## 改善箇所説明図②

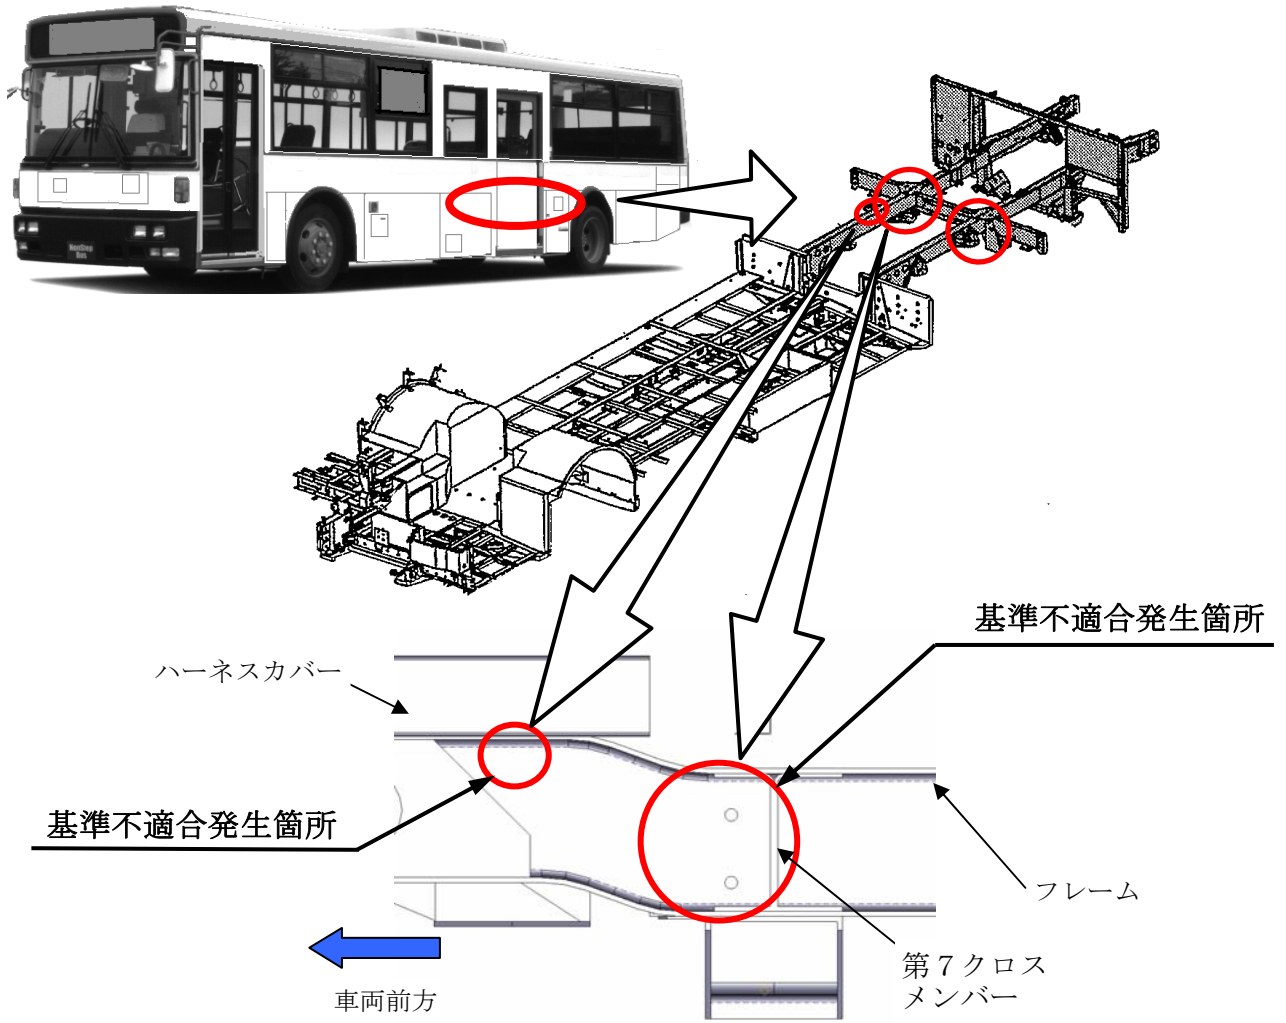
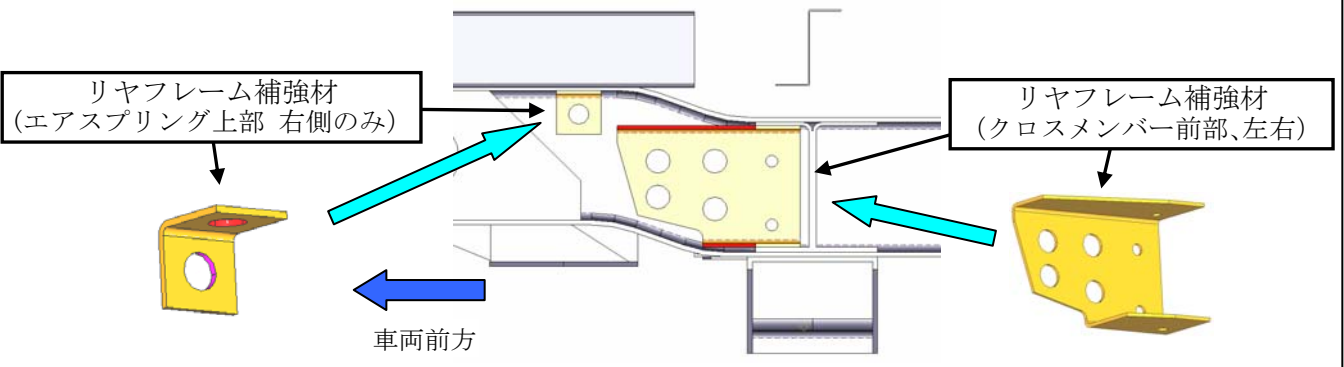
フレームの強度が不足しているため、走行時の振動により、亀裂が発生するものがある。そのため、そのままの状態で使用を続けると亀裂が進行し、最悪の場合、フレームが折損するおそれがある。

全車両、フレームに補強材を追加する。

注：  内は、追加する部品を示す。

識別：補強材付近に、黄色ペイントを塗布する。
